Ķekavas novada pašvaldības iepirkumu komisija atklāta konkursa “Būvdarbu veikšana jaunas pirmsskolas izglītības iestādei Titurgā, Baložu pilsētā, Ķekavas novadā”, identifikācijas Nr. ĶNP 2024/76, ietvaros ir saņēmusi ieinteresētā piegādātāja jautājumu un sniedz uz to atbildi

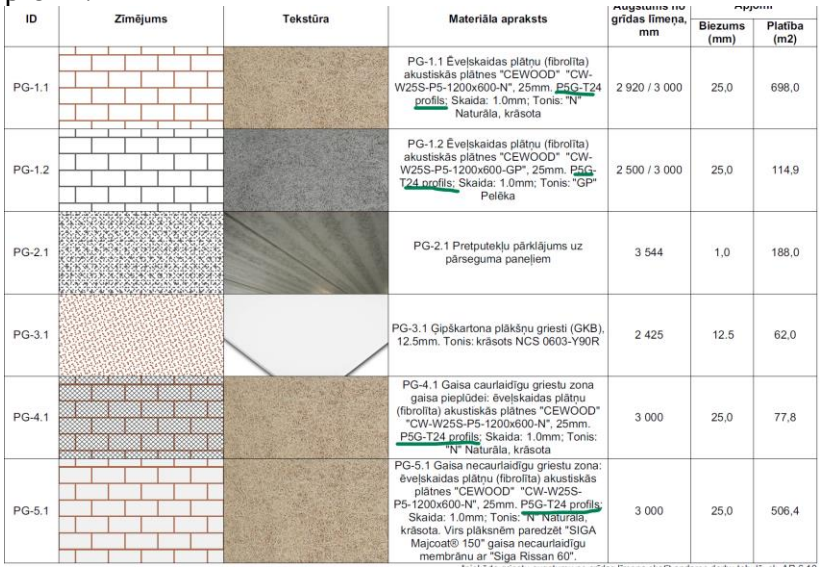
Nr. p.k.	*Jautājums*	*Atbilde*
1.	Tāmē 2,1 pozīcijās nr. 57-71 norādīts – iekļauts AR specifikācijā. Lūgums precizēt, kur AR darbu apjomos ir iekļauti šie darbi?	Lapā AR-6.25.
2.	Pasūtītājs rasējumā AR-2.2 ir norādījis vizualizāciju kur redzams, ka CeWood paneļiem ir padziļinātā šuve. Taču tāmē norādīts CEWOOD CW-W25S-P5-1200x600-N. Lai izveidotu šādu šuvi ir nepieciešami griestu paneļi P5G. Lūgums precizēt.	Lapā AR-6.10, kā arī tāmēs ir doti pareizie piekārto griestu profili.

ID	Zīmējums	Tekstūra	Materiāla apraksts	Augstums no grīdas līmeņa, mm	Apjoms	
					Biezums (mm)	Platība (m2)
PG-1.1			PG-1.1 Ēveļskaidas plātņu (fibrolīta) akustiskās plātnes "CEWOOD" "CW-W25S-P5-1200x600-N", 25mm. P5G-T24 profils: Skaida: 1.0mm; Tonis: "N" Naturāla, krāsota	2 920 / 3 000	25,0	698,0
PG-1.2			PG-1.2 Ēveļskaidas plātņu (fibrolīta) akustiskās plātnes "CEWOOD" "CW-W25S-P5-1200x600-GP", 25mm. P5G-T24 profils: Skaida: 1.0mm; Tonis: "GP" Pelēka	2 500 / 3 000	25,0	114,9
PG-2.1			PG-2.1 Pretputekļu pārklājums uz pārseguma paneļiem	3 544	1,0	188,0
PG-3.1			PG-3.1 Ģipškartona plākšņu griesti (GKB), 12.5mm. Tonis: krāsots NCS 0603-Y90R	2 425	12.5	62,0
PG-4.1			PG-4.1 Gaisa caurlaidīgu griestu zona gaisa pieplūdei: ēveļskaidas plātņu (fibrolīta) akustiskās plātnes "CEWOOD" "CW-W25S-P5-1200x600-N", 25mm. P5G-T24 profils: Skaida: 1.0mm; Tonis: "N" Naturāla, krāsota	3 000	25,0	77,8
PG-5.1			PG-5.1 Gaisa necaurlaidīgu griestu zona: ēveļskaidas plātņu (fibrolīta) akustiskās plātnes "CEWOOD" "CW-W25S-P5-1200x600-N", 25mm. P5G-T24 profils: Skaida: 1.0mm; Tonis: "N" Naturāla, krāsota. Virs plāksnēm paredzēt "SIGA Majcoat® 150" gaisa necaurlaidīgu membrānu ar "Siga Rissan 60".	3 000	25,0	506,4
